**MINISTERIO DE AMBIENTE**  
**DIRECCIÓN REGIONAL DE CHIRIQUÍ**  
**SECCIÓN DE EVALUACIÓN DE IMPACTO AMBIENTAL**  
**INFORME TÉCNICO DE EVALUACIÓN DE ESTUDIO DE IMPACTO AMBIENTAL**  
**No. 040-2022**

**FECHA:** 24 DE JUNIO DE 2022

**NOMBRE DEL PROYECTO:** PROYECTO FINCA FOTOVOLTAICA DE APROXIMADAMENTE 9.8 MW EN EL DISTRITO DE DAVID, CHIRIQUÍ

**CORREGIMIENTO DE CHIRIQUÍ,  
DISTRITO DE DAVID , PROVINCIA DE CHIRIQUÍ  
VERIFICACIÓN DE COORDENADAS  
PROYECTO FINCA FOTOVOLTAICA DE APROXIMADAMENTE 9.8  
MW EN EL DISTRITO DE DAVID, CHIRIQUI**

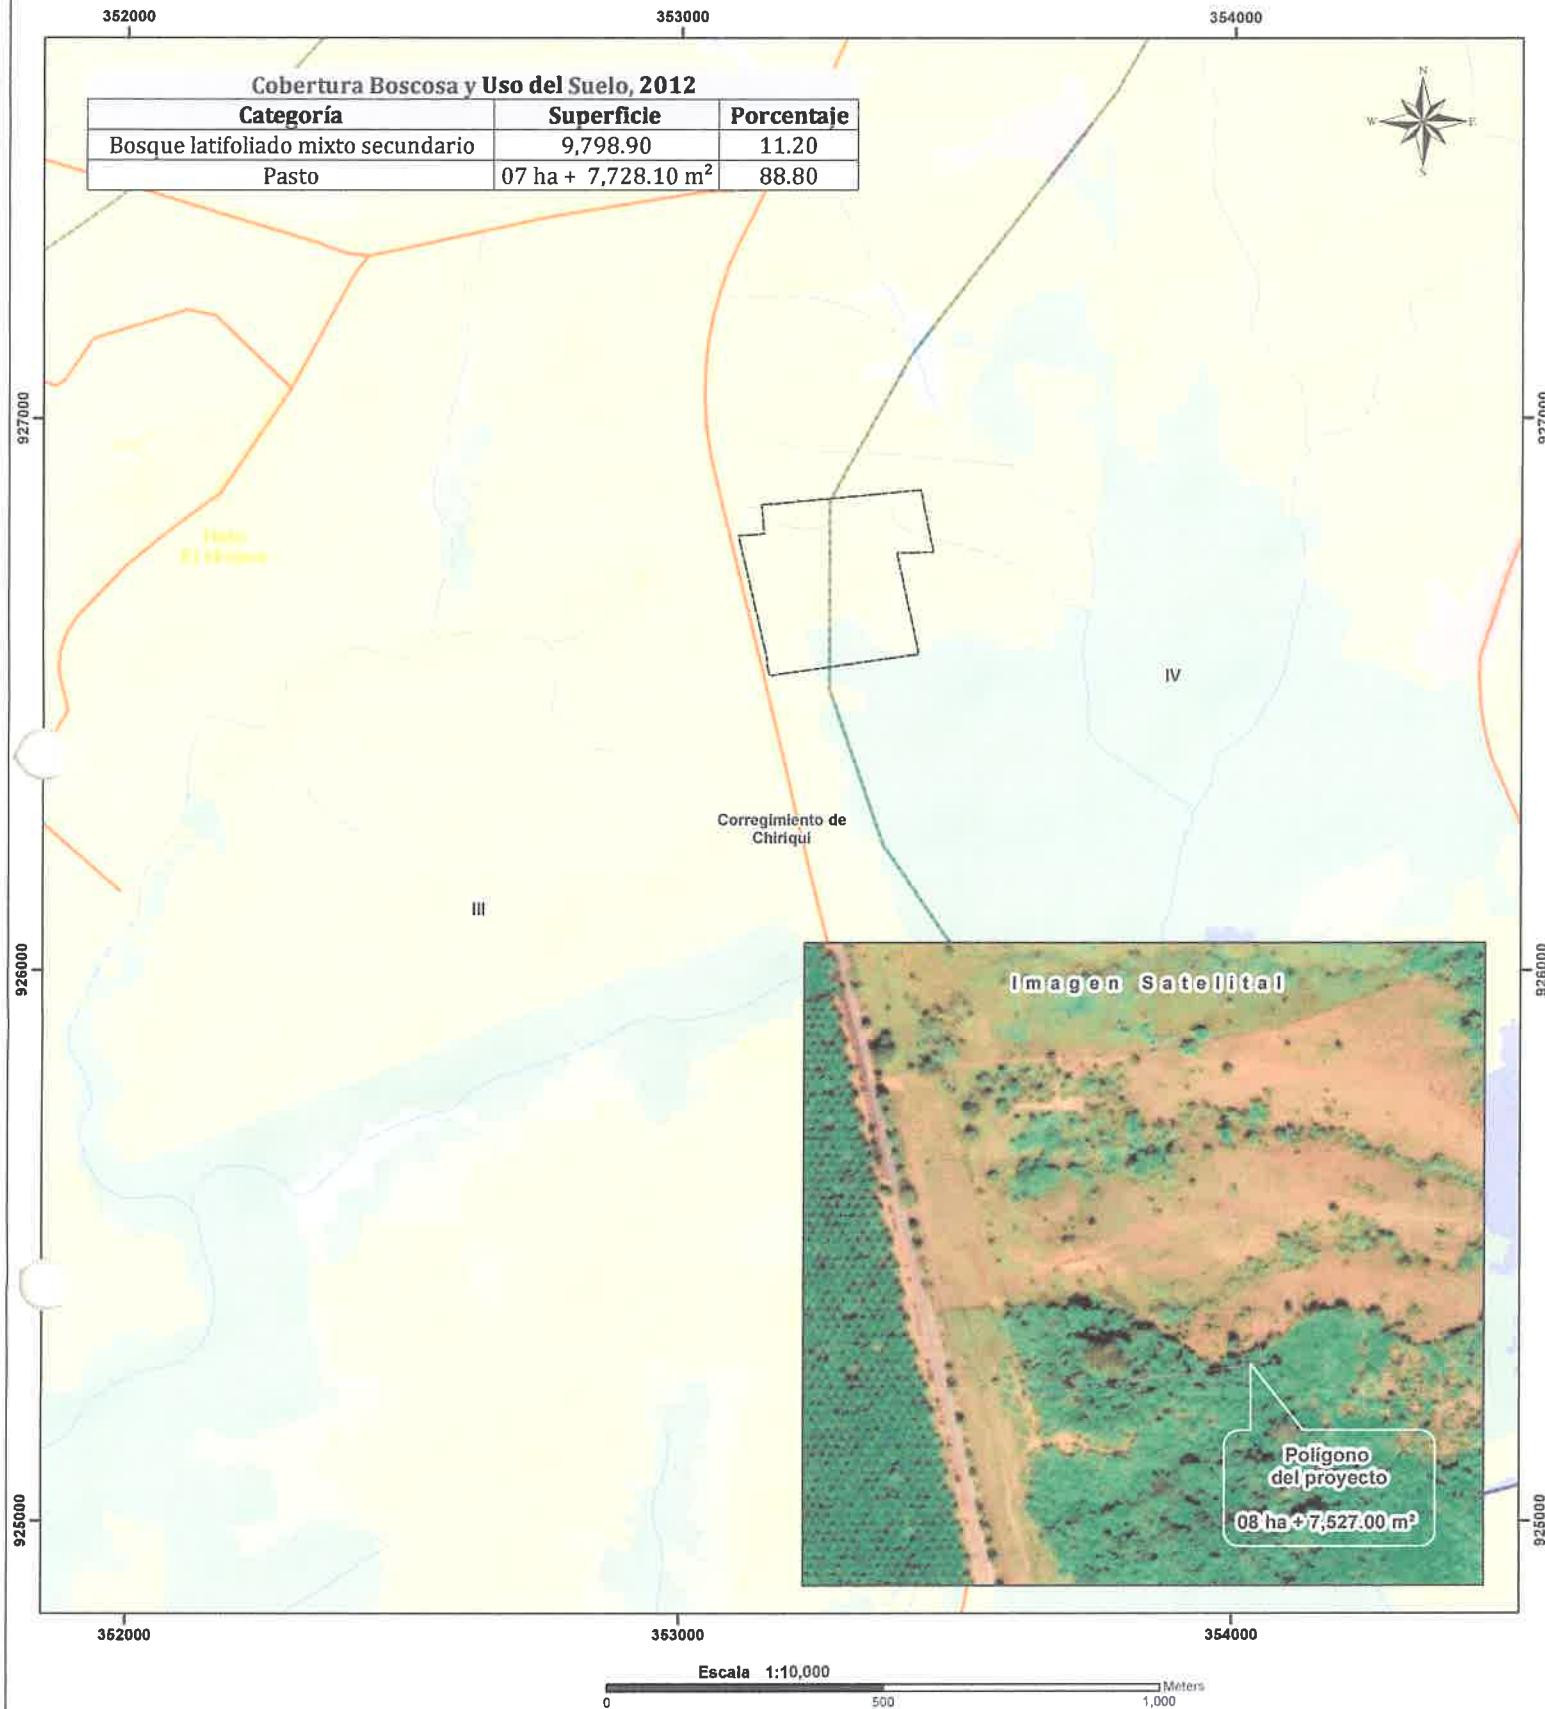
Con los datos proporcionados se generó un Polígono del proyecto, con una superficie de **08 ha + 7,527.00 m<sup>2</sup>**, el cual se ubican fuera de los límites del Sistema Nacional de Áreas Protegidas.
